【令和 5 年 9 月 13 日の設工認その 9 に係るヒアリングコメント】

【コメント No. 41】

表 6-1-1 溢水源の抽出結果と溢水流量又は溢水量

表1 設工認その6の申請範囲と本申請における溢水評価の範囲

図 溢水防護区画 PA-B1F-1 (ホット機械室) への流入経路

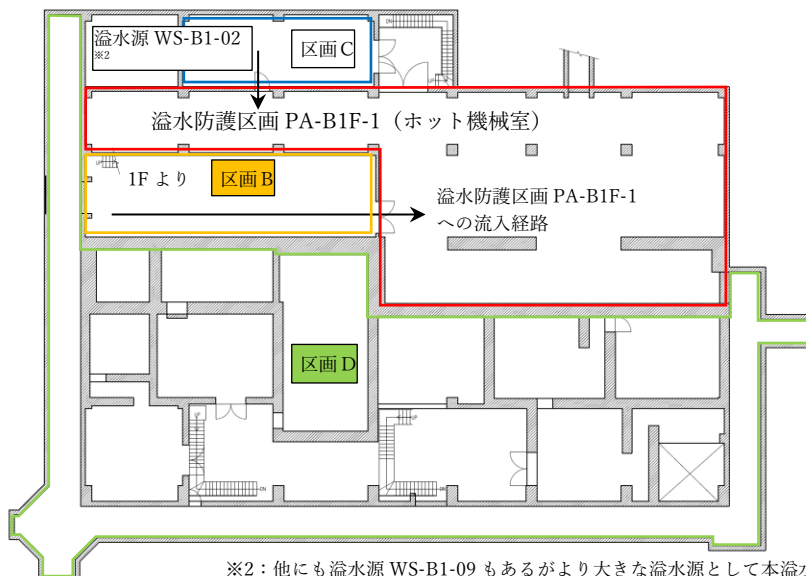
溢水源の選定の考え方（水回りを全て抽出し、評価対象とした経緯）を整理して説明すること。
また、設工認その 6（セル排風機配電盤溢水防護カバーの設置）の申請書で評価対象外とした溢水源について後段の設工認において申請する旨の記載があるので、齟齬が無いことを説明すること。

第 2 廃棄物処理棟内の溢水評価における溢水源の選定は、溢水防護区画内で発生する溢水及び溢水防護区画外で発生した溢水の溢水防護区画内への流入を考慮し、第 2 廃棄物処理棟内の水が通水される配管等をすべて抽出し、抽出した各溢水源について、次ページに示すフローにより評価対象とする溢水源を選定し、評価を行っている。

※2：他にも溢水源 WS-B1-09 もあるがより大きな溢水源として本溢水源を選定

図 防護対象機器の選定プロセスに係るフロー図

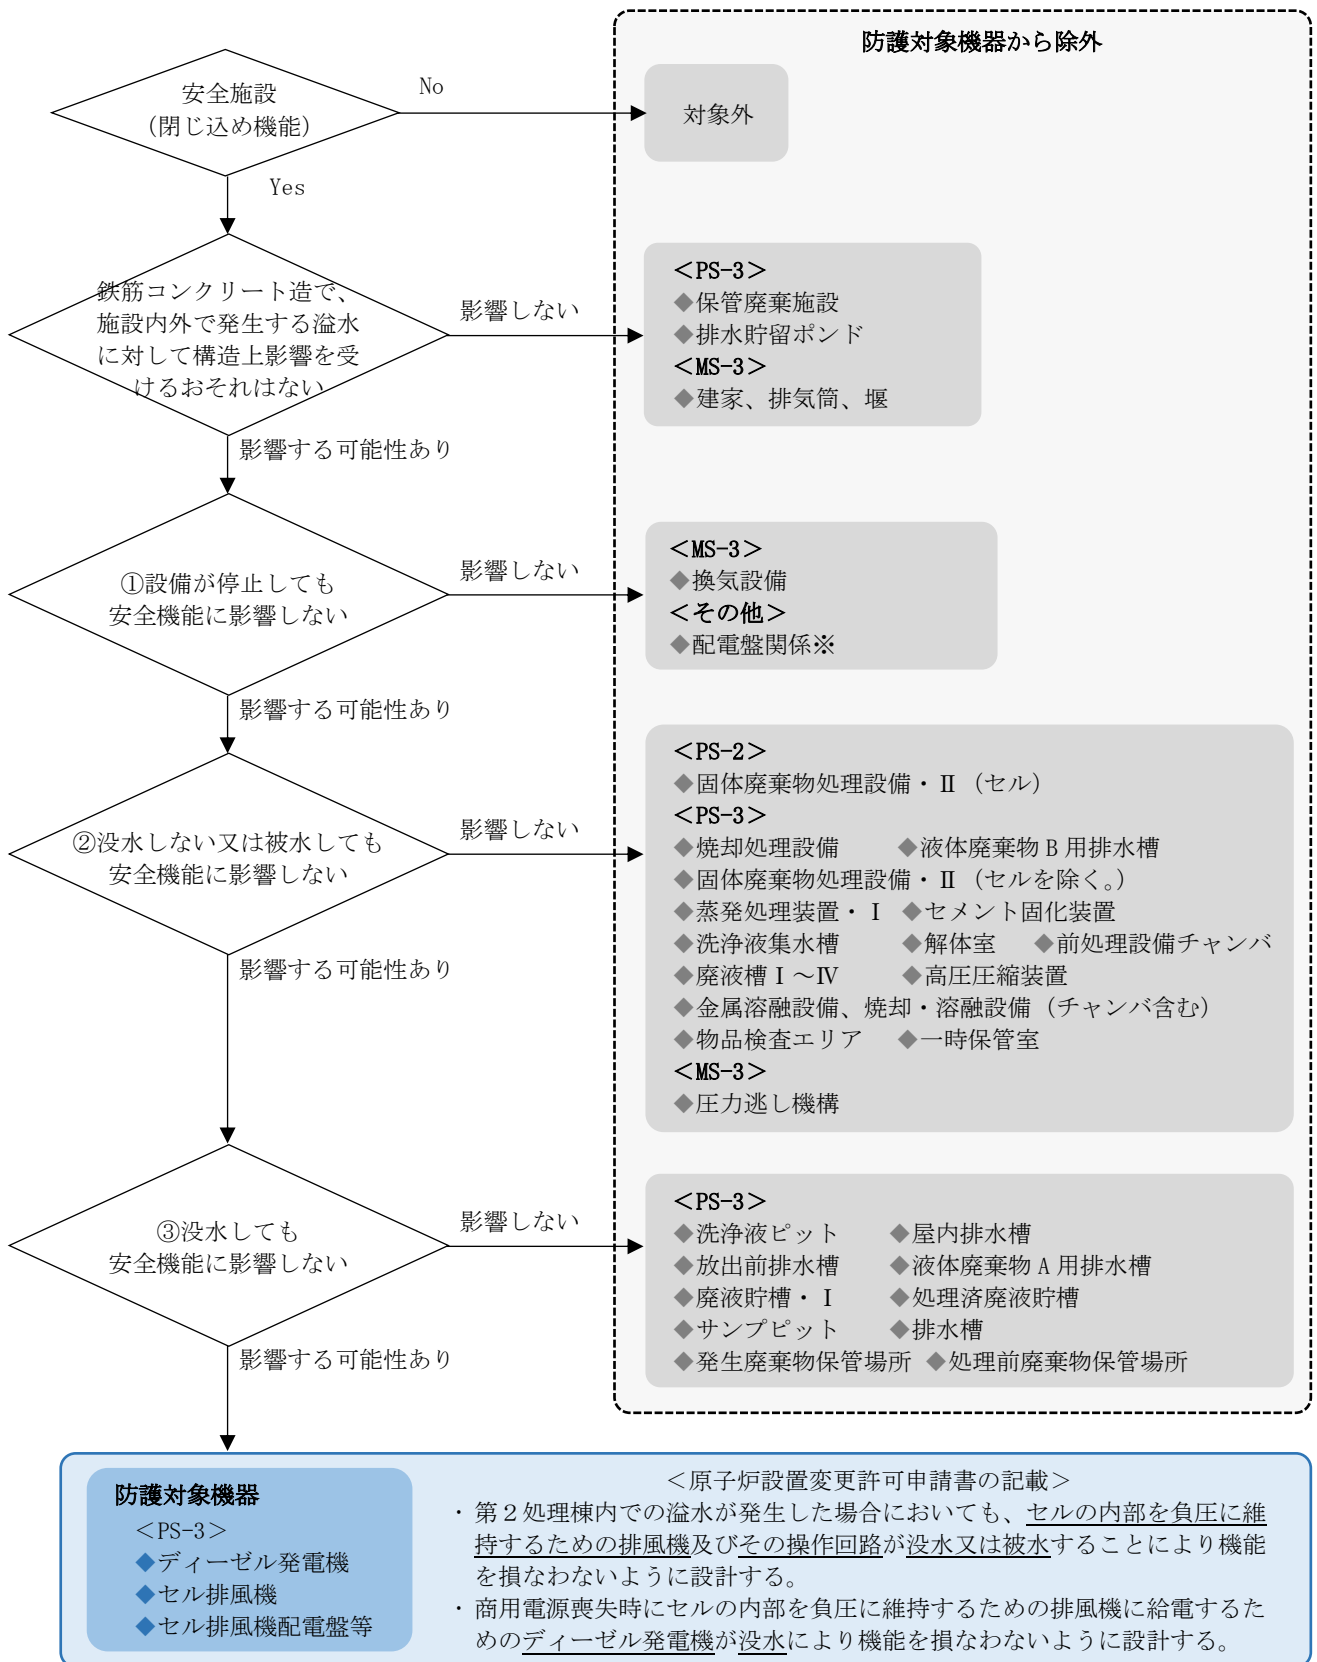
溢水影響評価について、防護対象機器の選定プロセスを許可書との関係、閉じ込め機能の確保の観点で整理して説明すること。

防護対象機器の選定プロセスについて、判断基準を網羅的にフローの分岐として、詳細化すること。

原子炉設置変更許可段階での防護対象機器の選定プロセスについては、許可の設計方針である「放射性物質の閉じ込め機能の維持」の観点から、溢水による安全機能への影響の可能性を確認し、防護対象機器として選定している。

- ①：設備が停止したとしても処理は自然に沈静化に向かい、閉じ込め機能を喪失するおそれはないため、溢水影響がないと判断。
- ②：構造上 (架台、高い位置に配置等)、没水しない設備、又は構造上 (堅牢な外殻等)、被水しても影響を受けない設備は、溢水により閉じ込め機能を喪失するおそれはないため、溢水影響がないと判断。
- ③：地下ピット式の貯槽や放射性廃棄物を鋼製容器等に収納している処理前及び発生廃棄物保管場所は、没水しても閉じ込め機能を喪失するおそれはないため、溢水影響がないと判断。
